Oggetto: [ID: 8257] (V00940) Istanza per il rilascio del provvedimento di VIA PNIEC-PNRR ai sensi dell'art. 23 del D.Lgs. 152/2006, relativa al progetto "Impianto fotovoltaico a terra (Agrivoltaico) collegato alla RTN Potenza nominale 28,48 MWp – AC 24,96 MVA in località Contrada Giacconi" – Comune di Appignano (MC). Codice MYTERNA n. 202101529. Proponente: TEP RENEWABLES (APPIGNANO PV) S.r.l. **Trasmissione osservazioni.**

si esprime **parere negativo** alla realizzazione dell'impianto agrivoltaico, denominato "Impianto fotovoltaico a terra (Agrivoltaico) collegato alla RTN Potenza nominale 28,48 MWp – AC 24,96 MVA in località Contrada Giacconi" – Comune di Appignano (MC). Proponente: TEP RENEWABLES (APPIGNANO PV) S.r.l..

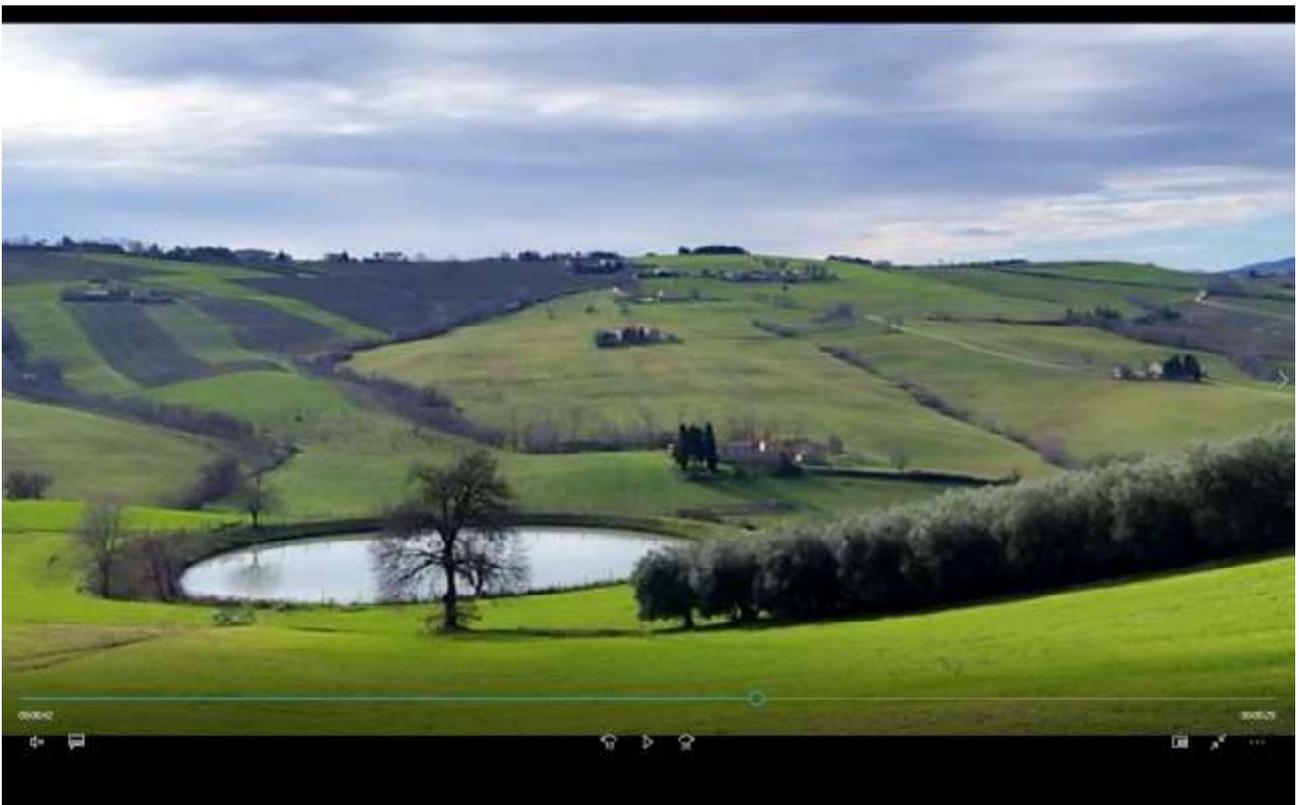
In particolare la relazione contenuta all'interno del file denominato "21-00005-IT-APPIGNANO_PC-R02" riguardante le sorgenti di campo EM a bassa frequenza esterne al campo FV, risulta incompleta per i seguenti motivi:

- per quanto riguarda l'elettrodotto MT 20 kV interrato di connessione tra la cabina generale MT di smistamento e la Stazione di Utenza, vengono riportati i risultati del calcolo della fascia di rispetto dell'elettrodotto in doppia terna, ma non è descritto come tale risultato è stato ottenuto (non è fatto alcun riferimento all'equazione approssimata utilizzata per il calcolo o al tipo di software impiegato). Non sono poi specificati alcuni parametri della linea elettrica quali portata in corrente, distanza tra le fasi etc.;

- per quello che riguarda la Stazione di Utenza, è definita e calcolata mediante software la DPA (distanza di prima approssimazione) dalle sbarre AT 132 kV interne alla stazione elettrica stessa, ma non è allo stesso modo calcolata la DPA relativa al trasformatore MT/AT di cui non è riportata la taglia;

- non sono calcolate le DPA corrispondenti alle sbarre AT 132 kV della stazione elettrica di smistamento Terna in progetto, così come non sono definite le fasce di rispetto relative ai nuovi raccordi AT 132 kV da realizzarsi attraverso elettrodotto aereo, allacciato all'esistente linea elettrica aerea "Treia-Acquara" della RTN. In questo senso è necessario chiarire se la nuova Stazione di Rete e i tratti di elettrodotto aereo di connessione AT alla rete di trasmissione esistente di proprietà Terna, rientrano tra le opere da realizzare con il presente progetto o saranno oggetto di ulteriore specifico procedimento autorizzativo.
